Rapport

**Concernant l'octroi d'un crédit
d'engagement pour la réalisation du
projet d'aménagement dit de la
Connexion Ouest**

Novembre 2016

4.5 Plans du périmètre concerné – état actuel

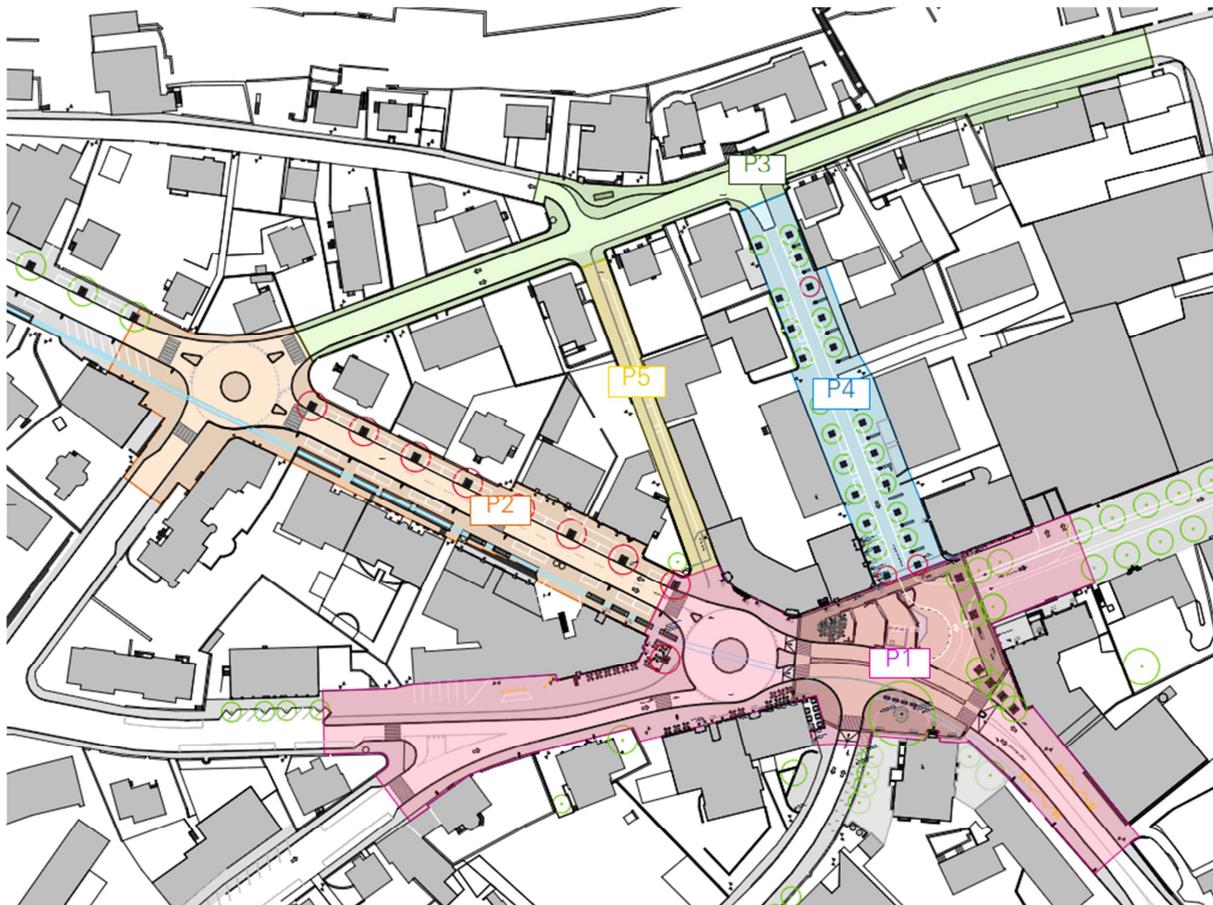
6.2 Circulation entre Avenue des Alpes et Pradec, entre Esplanade de la gare et Rue des Polychromes

Ces deux carrefours sont situés dans un secteur à 30 km/h. Il est donc régi par le principe de la priorité de droite.

La modification de la géométrie du carrefour des Alpes et de Pradec a déjà été définie dans le cadre de la mise à l'enquête publique de la Maille Nord en 2012. Le but est de maintenir une accessibilité la plus directe possible et sans détour inutile aux parkings Migros et SMC.

Pour la rue des Polychromes, le rond-point provisoire actuel sera supprimé et un carrefour en forme de T permettra un accès à double sens depuis l'Esplanade de la Gare vers le parking du Casino, dans le but de créer des accès directs aux parkings publics et d'éviter le centre-ville. Le secteur devra faire l'objet d'une étude de détail lors de projets ultérieurs.
